Gutachterliche Stellungnahme zum Baumschutz bei geänderter Leitungsplanung im Bereich der S-Bahn-Brücke Parkstraße

Abb. 1: Bestandssituation Parkstraße südlich der S-Bahnunterführung

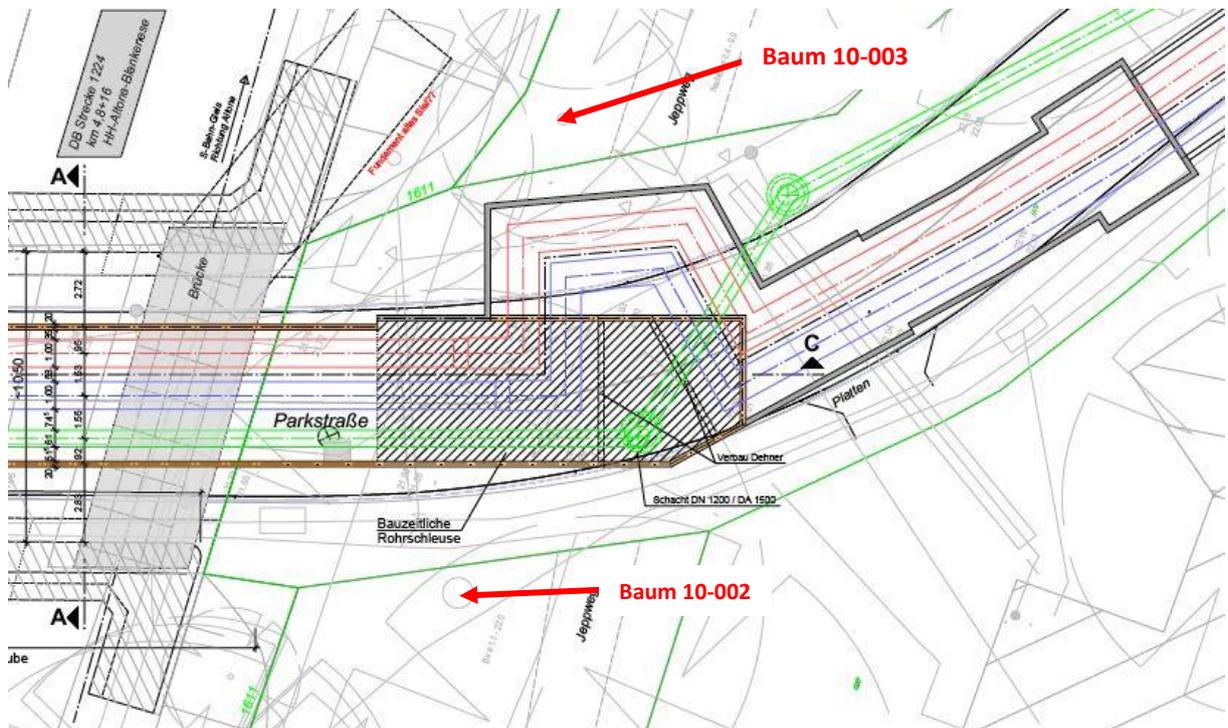
Der Baum hat einen Stammdurchmesser von ca. 60 cm und einen Kronendurchmesser von ca. 8 m¹. Die Kronenausbildung ist aufgrund der Nähe zu einer westlich stehenden, großen Buche asymmetrisch und ragt weit über die Fahrbahn (vgl. Abb. 1). Der Baum wird als wertvoll eingestuft und steht auf öffentlichem Grund.

Der Baum hat einen Stammdurchmesser von 40 cm und einen Kronendurchmesser von 9 m. Der Stamm ist artspezifisch tief beastet (vgl. Abb. 1). Der Baum wird als weniger wertvoll eingestuft und steht auf öffentlichem Grund.

Abb. 3: Bestandssituation Parkstraße nördlich der S-Bahnunterführung

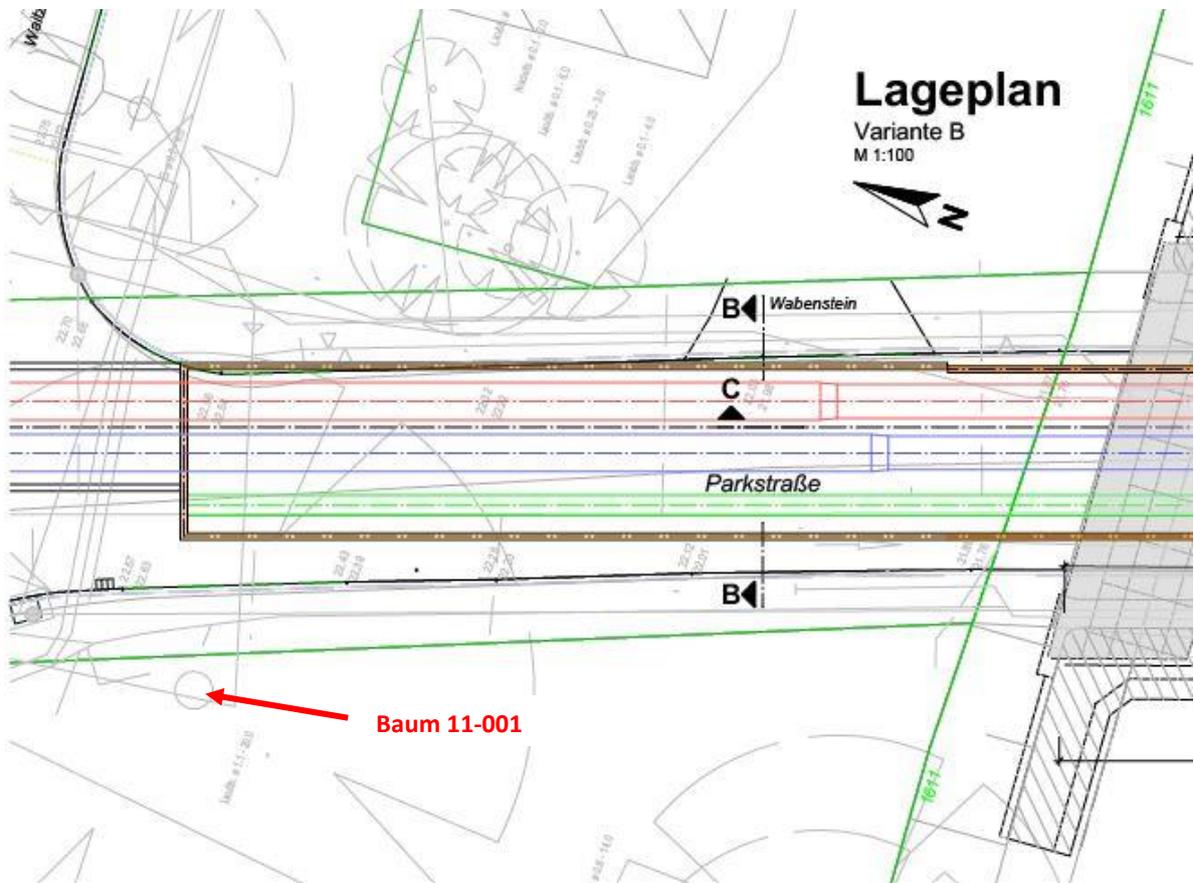
Der Baum hat einen Stammdurchmesser von 110 cm und einen Kronendurchmesser von 20 m. Der Baum steht auf Privatgrund hinter einer Gartenmauer (vgl. Abb. 3). Er wird als herausragend bewertet.

Abb. 5: Schnitt: geplanter Leitungsraben nördlich der S-Bahntrassen (Blick Richtung Waitzstraße)

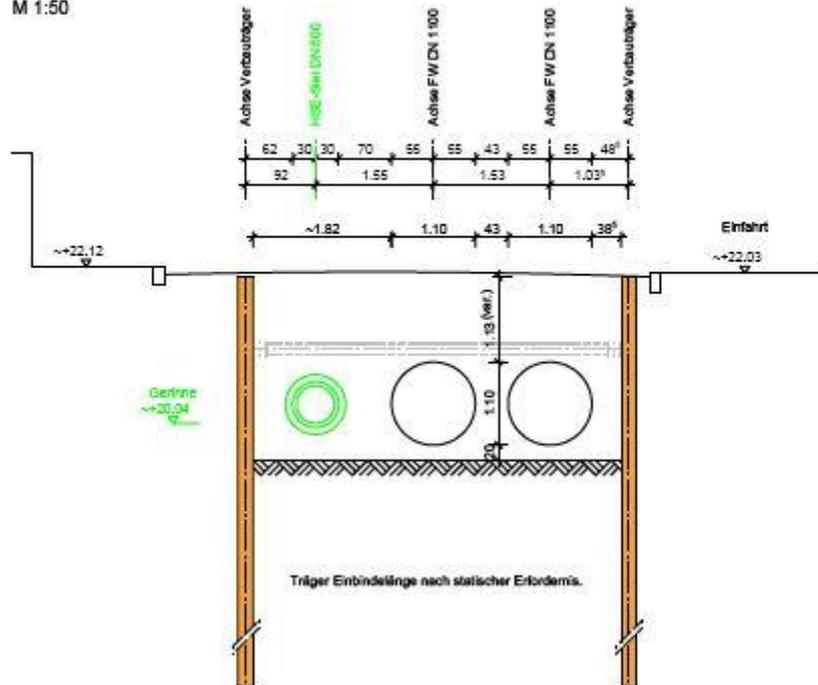
Der bisherige Abstand vom Stammfuß zum Leitungsgraben verkürzt sich von bisher 6 m auf 4 m (vgl. Abb. 4). Da der jetzt geplante Leitungsgraben aber nach wie vor unterhalb der Asphaltdecke der Straße positioniert ist (vgl. Abb. 5), wird weiterhin davon ausgegangen, dass der Baum in seiner Vitalität nicht beeinträchtigt wird. Die erforderlichen Maßnahmen zum Baumschutz (insbesondere V 1.4 Baumschutz während der Schachtung und V 1.5 Bewässerung, sofern vom Eigentümer zugelassen) werden durchgeführt.
